質 疑 応 答 書

工事名 仙台市立八幡小学校校舎等増改築工事

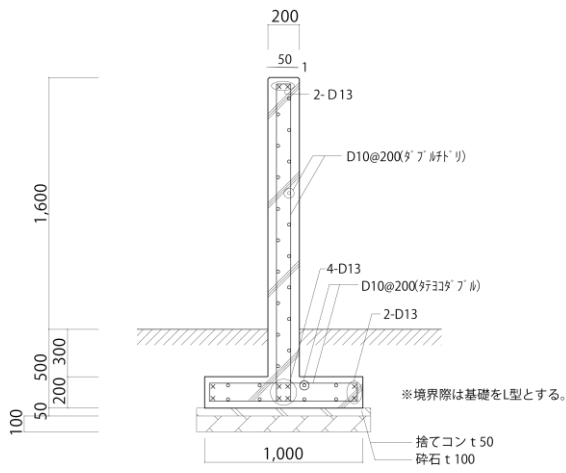
詳細図 側溝:L2,000 数量内訳書 側溝:L2,200 詳細図を正として宜しいでしょうか。 (給食室)	
45. A-714・715 公開数量内訳書 サニタリー・ットの数量において、下記のように相違しています。 ⑤D 型側溝付排水桝 詳細図:1 か所 数量内訳書:2 か所 詳細図を正として宜しいでしょうか。 (給食室)	よろしいです。
46. L-020 西側通路階段の段鼻に『高耐久段差識別材 (樹脂製)の記載がありますが、仕様が不明で す。 アルテックの『オールグリップ ハート 400』同等品、シング ルライン、溝切加工有り、W50 と考えて宜しい でしょうか。 (外構)	よろしいです。
47. L-018～019 門扉 A・C・D の袖門塀の基礎が不明です。詳細 をご教示下さい。 (外構)	以下のとおりとします。  ※境界際は基礎をL型とする。
48. L-018～019	よろしいです。

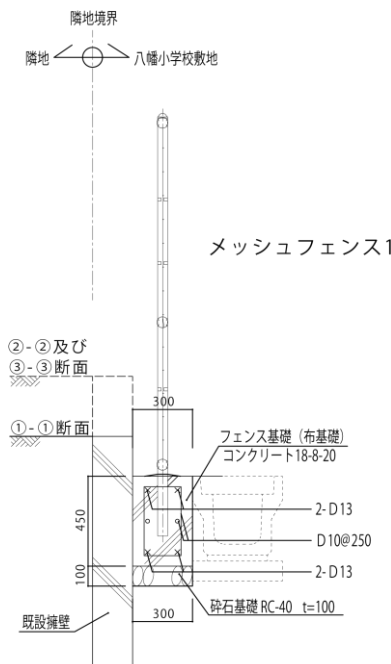
門扉 A と門扉 C の袖門扉の基礎コンクリートについて、外構図(L-018・019)では「基礎コンクリート 18-8-20」と記載されていますが、それぞれの門扉の基礎の「21-18-8」に差し替えても宜しいでしょうか。 (外構)	
49. L-018～019 門扉 A・C・D の基礎とそれぞれの袖門扉基礎とメッシュフェンス布基礎の配筋図があればご教示下さい。 (外構)	門扉及び袖門扉の基礎の配筋はありません。メッシュフェンス基礎の配筋図は以下のとおりとします。 
50. L-017～020 門扉やメッシュフェンス、擁壁、西側通路階段等の基礎下に捨てコンの記載がありませんが、不要と考えて宜しいでしょうか。 (外構)	よろしいです。
51. L-020 東門扉前緑地土留め擁壁の仕上げは、打放合板型枠 A 種で宜しかったでしょうか。 (外構)	よろしいです。
